改善箇所説明図

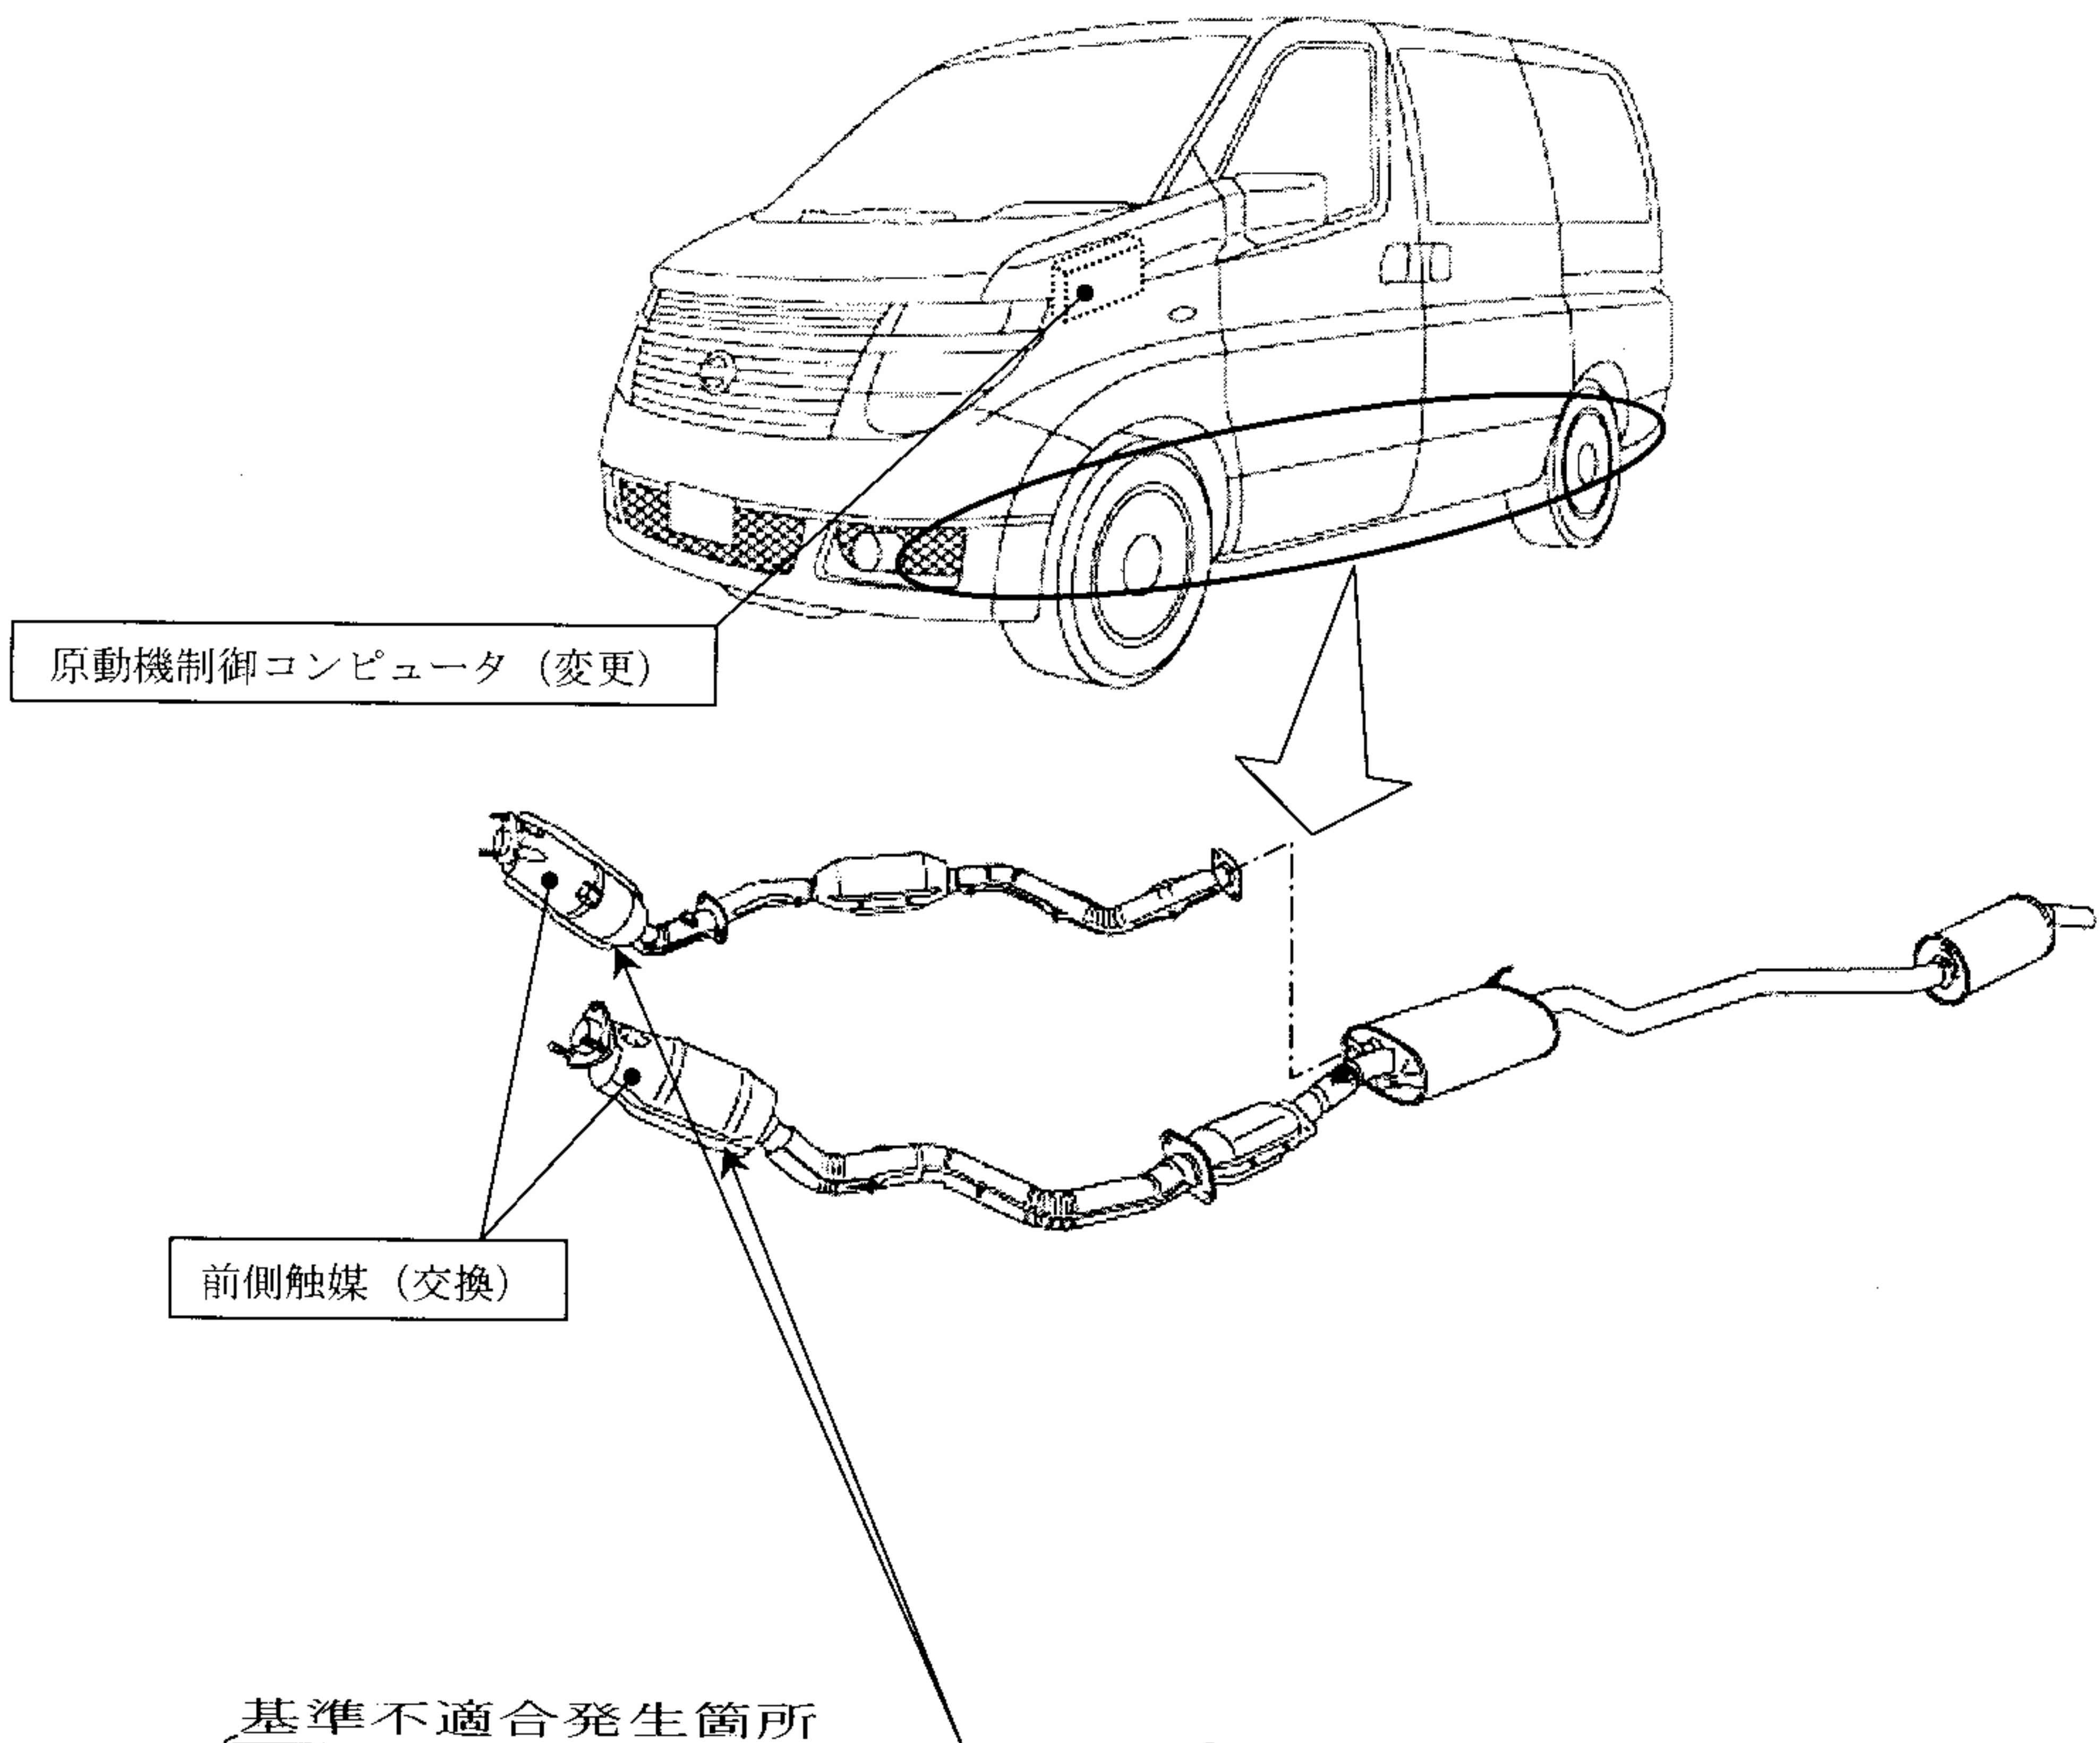
原動機制御コンピュータのプログラムが不適切なため、燃料蒸発ガスを供給した場合、空燃比が薄くなって排気温度が上昇する。そのため、前側の触媒内部が高温の排気ガスを繰り返し受けて熱劣化し、当該触媒が損傷するおそれがある。

全車両、当該プログラムを変更するとともに、エンジン機能診断の結果、触媒が損傷しているおそれがある場合は、前側左右の触媒を新品と交換する。

識別：銀色のシールをモデルナンバープレートの右横に貼り付ける。
